NOTAT

Merknadsoversikt i forbindelse med planoppstart

Plan 2021009 – Detaljregulering for Narvik Montessoriskole – Narvik kommune

Utsnitt fra NVE Atlas som viser at planområdet ligger innenfor faresonene 1/5000 (S3).»

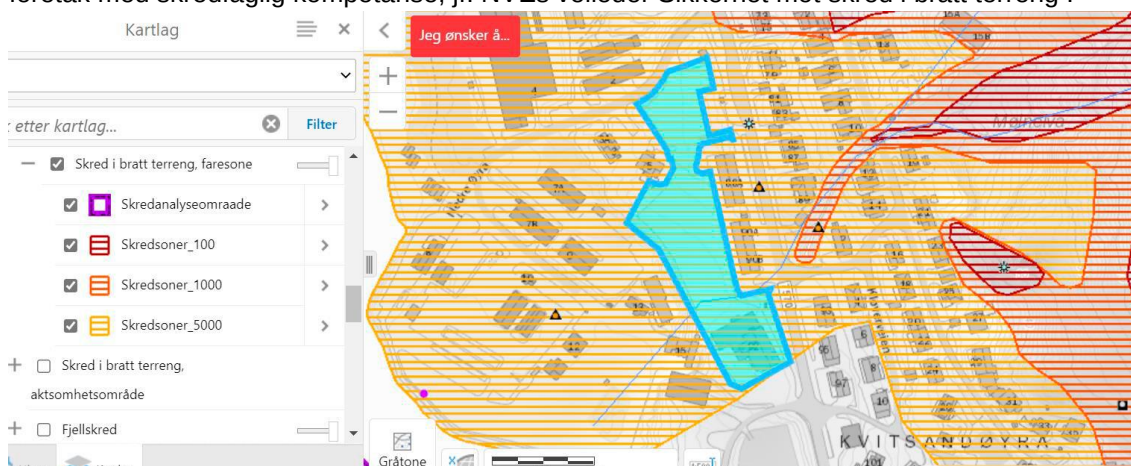
1. «Skred i bratt terreng

I henhold til NVE Atlas ligger planområdet innenfor område som er skredfarekartlagt, jf. NVEs rapport 20/2016 Skredfarekartlegging i Narvik kommune. Skredfarekartlegginga viser at planområdet ligger innenfor faresone 1/5000 (S3). Det er kommunen som fastsetter hvilke sikkerhetsklasser tiltak skal plasseres i. I henhold til TEK 17 § 7-3 Sikkerhet mot skred plasseres skoler normalt i sikkerhetsklasse S3.

Før planen kan vedtas må det foreligge tilstrekkelig dokumentasjon på at sikkerhetskravene i TEK17 §7-3 er innfridd. I og med at området allerede er skredfarekartlagt, og denne viser at planområdet ligger godt innenfor faresone 1/5000, kan eventuelle sikringstiltak vurderes fremfor ny skredfarevurdering. Slike vurderinger skal gjøres av foretak med skredfaglig kompetanse, jf. NVEs veileder Sikkerhet mot skred i bratt terreng .

1. Det er utarbeidet en skredfarevurdering i forbindelse med planarbeidet.
2. Områdestabiliteten er dokumentert i tråd med gjeldende veiledere.
3. Flom og overvann vurderes i planen. Tiltaket vil medføre at andelen tette flater reduseres i og med at dagens asfalterte parkeringsplass omarbeides til uteareal og lek, og at området beplantes i større grad enn i dag.

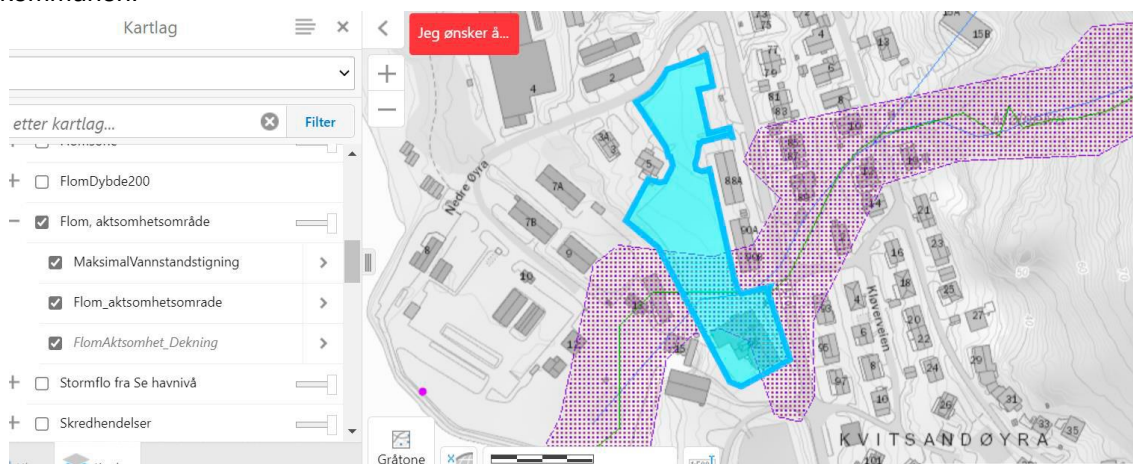
3. «Flom og overvann

Det renner en lukket bekk gjennom planområdet. I kartet benevnes denne bekken Mølnelva, og NVE har tidligere foretatt flom- og erosjonssikringstiltak lenger opp langs bekken. NVE Atlas viser at deler av planområdet ligger innenfor aktsomhetsområde for flom.

Det må vurderes om flom og overvann kan utgjøre en fare for planområdet, eller om det åpnes for tiltak som kan medføre økt fare forbundet med flom og overvann utenfor planen. Økt grad av utbygging i nedbørsfeltet gir økt andel tette flater. Dette bidrar til raskere avrenning og krappere flomtopper nedstrøms. Dersom planforslaget åpner for tiltak som kan medføre økt avrenning, og fare og ulempe forbundet med dette ikke kan utelukkes, må det planlegges tilstrekkelig fordrøyningsstiltak som kompenserer for økningen. Dette må gjøres

tidlig i planprosessen slik at det blir satt av tilstrekkelig areal til tiltakene. Se punkt 3 og 4 i Kartbasert veileder for reguleringsplan for mer informasjon om overvann. NVE synes det er positivt at temaet overvann er nevnt i planinitiativet og i referat fra oppstartmøte med kommunen.
